STRASSENVERKEHRSE

CHE ANORDNUNG

Schöneberger Straße 55 a

Lageplanskizze zu
stvb. 10, Az: 030/BV/0822888/2023

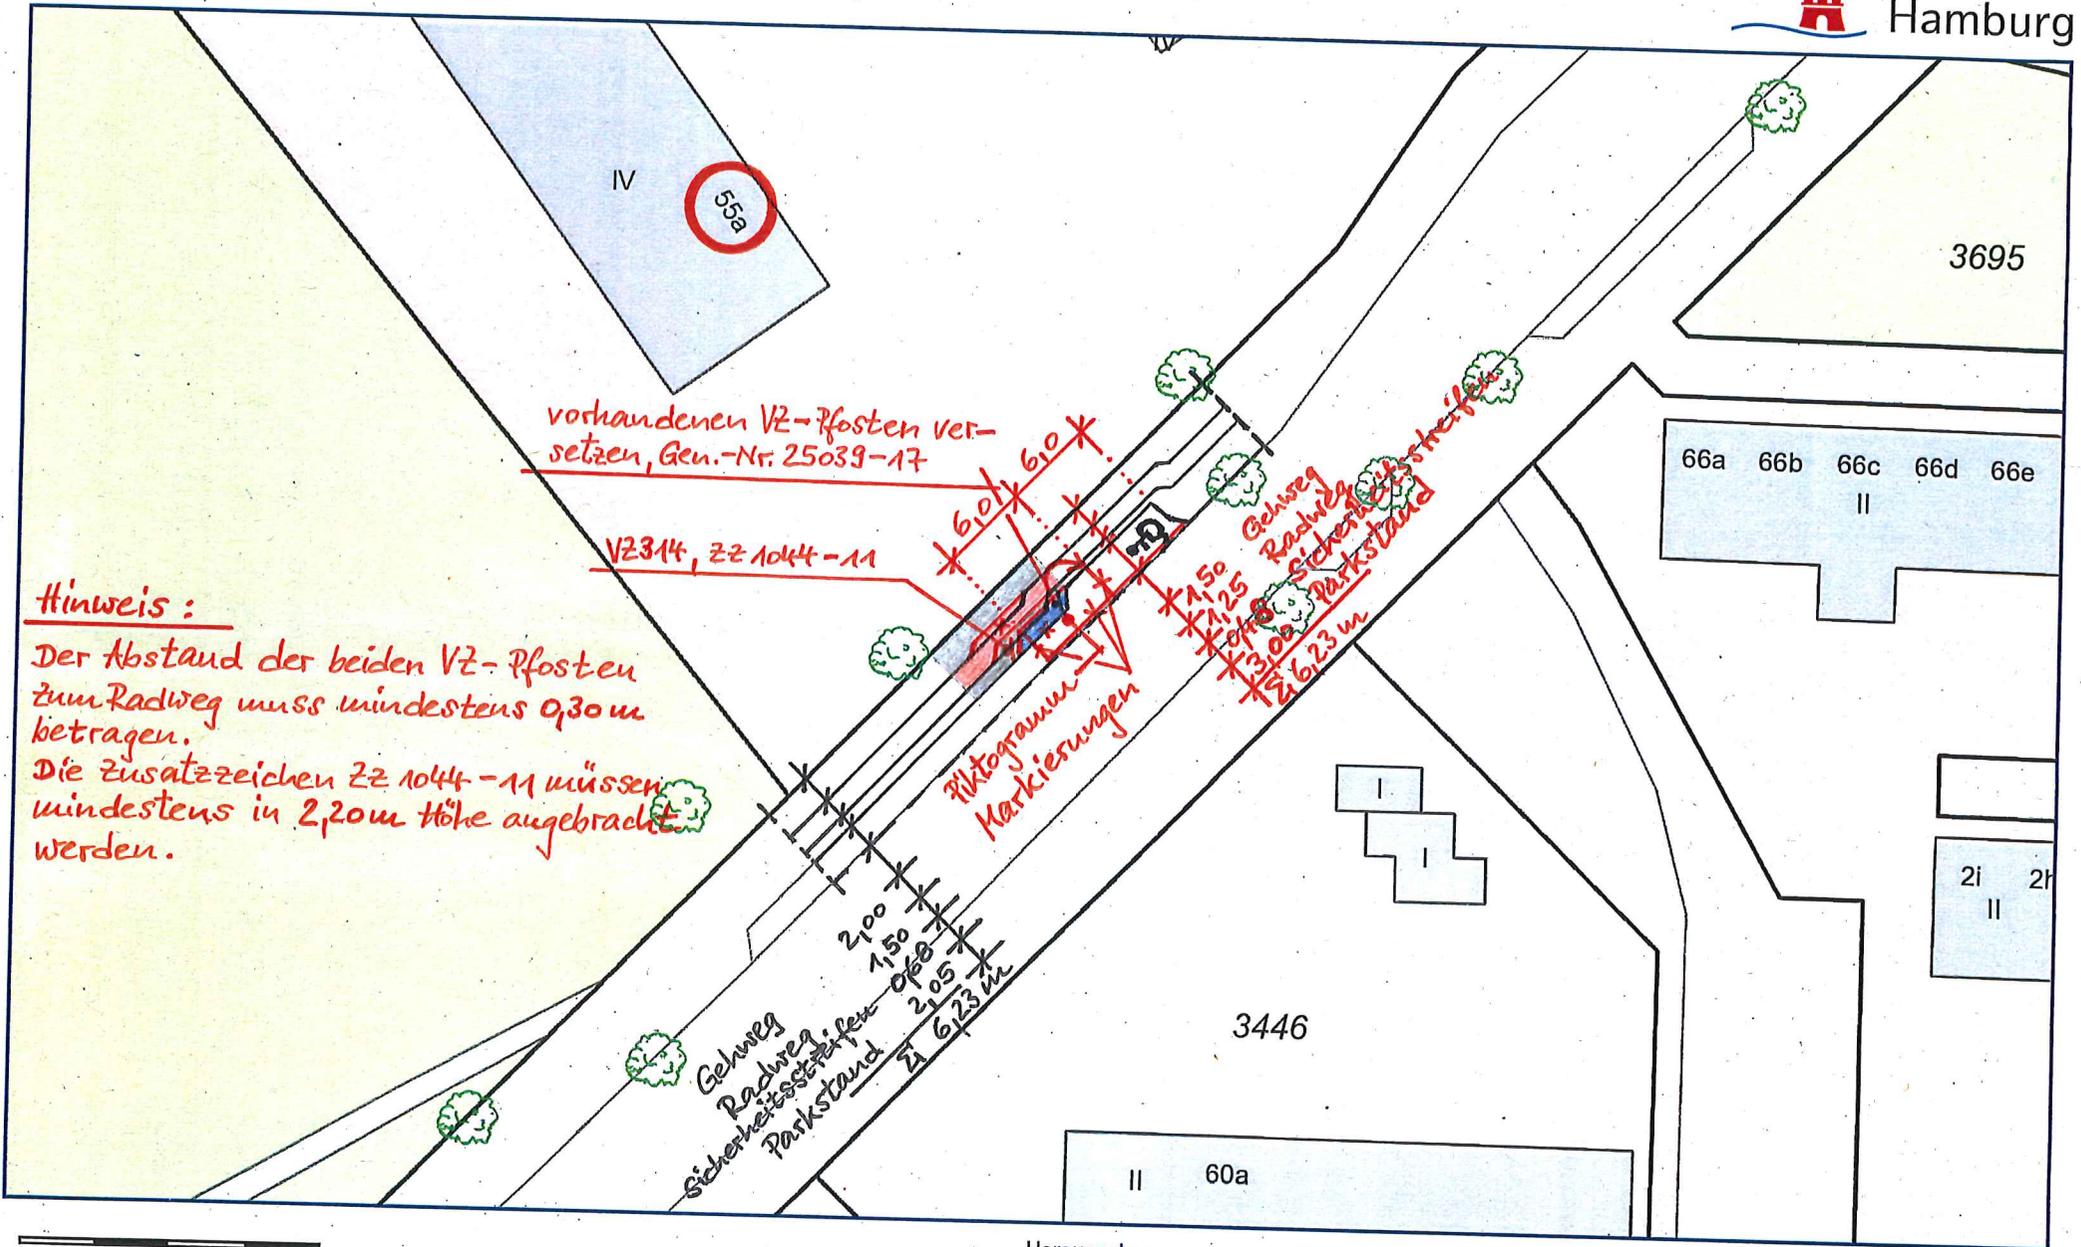
- Aufstellen eines VZ 314 StVO mit Zusatz-VZ 1044-11 StVO mit der Genehmigungsnummer: 12535/2023
- Markieren eines Stellplatzes (3x6m) mit Rollstuhlfahrersymbol im rechten Seitenstreifen.
- Versetzen des vorhandenen VZ-Pfosten mit VZ 314, 1044-11 mit Genehmigungsnummer 25039/17

Nach Absprache mit dem Antragsteller ist eine **bauliche Veränderung/ Anpassung** des barrierefreien Parkstandes gemäß Lageplanskizze des Bez.Amt Wandsbek **erforderlich**.

Nach Abstimmung mit PKSP wird
zur Umsetzung der Strv. Anordnung
gemäß beigefügter Lageplanskizze gebeten.

Der Abstand der beiden VZ-Pfosten zum Radweg muss mindestens 0,30m betragen.

Die Zusatzzeichen Zz 1044-11 müssen mindestens in 2,20m Höhe angebracht werden.
